**Avis de la mission régionale d'autorité environnementale
Projet de construction d'une centrale photovoltaïque au sol
commune de Lézignan-la-Cèbe (Hérault)**

N° saisine : 2022- 010561

N° MRAe 2022APO78

Avis émis le 08/07/2022

Figure 3: Localisation des parcelles compensatoires (extrait de l'étude d'impact)

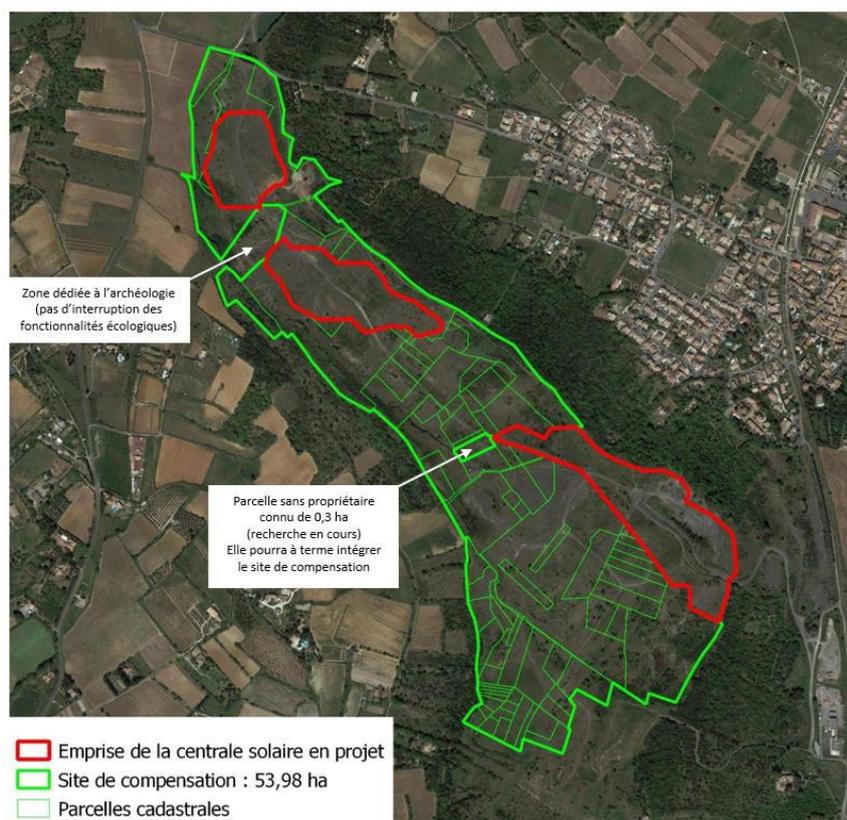
Les pertes de biodiversité sont majoritairement liées à la perte d'habitats d'espèces. Après calcul de coefficient de compensation, l'étude d'impact indique une surface compensatoire représentant 3,5 fois la surface d'emprise de la centrale solaire soit un total de 53,98 ha. Ces parcelles compensatoires sont situées autour du projet directement sur le plateau de l'Arnet. La MRAe relève que l'emprise des mesures nécessaires pour compenser la dette écologique est très importante. Le coefficient de compensation des lisières arbustives et arborées est moins fort que les coefficients des deux autres milieux alors que son enjeu écologique est évalué comme fort. De plus, les surfaces d'entretien (débroussaillage) pour limiter le risque d'incendies ne peuvent être considérées comme des surfaces de compensation sans justification dûment étayée.

L'étude d'impact indique que les composantes naturelles du site de compensation sont les mêmes que celles impactées mais que « leurs états de conservation ne sont pas optimaux ce qui rend possible une plus-value écologique ». La MRAe considère que les secteurs autour du projet qui ont été évités pour leurs enjeux écologiques forts, sont en bon état de conservation. La MRAe rappelle que dans un objectif de « non perte nette » de la biodiversité, les gains d'une mesure compensatoire doivent être équivalents aux pertes de biodiversité dues aux impacts identifiés. Dans le cas présent, la démonstration d'une plus-value écologique est insatisfaisante, et doit être étayée, ou à défaut de nouvelles parcelles doivent être proposées, la mesure clairement définie et cartographiée.

La MRAe recommande de mieux justifier le gain écologique apporté par la gestion des parcelles de compensation proposées, alors que les milieux concernés sont déjà en bon état. À défaut de démonstration probante, de nouvelles parcelles devront être proposées.
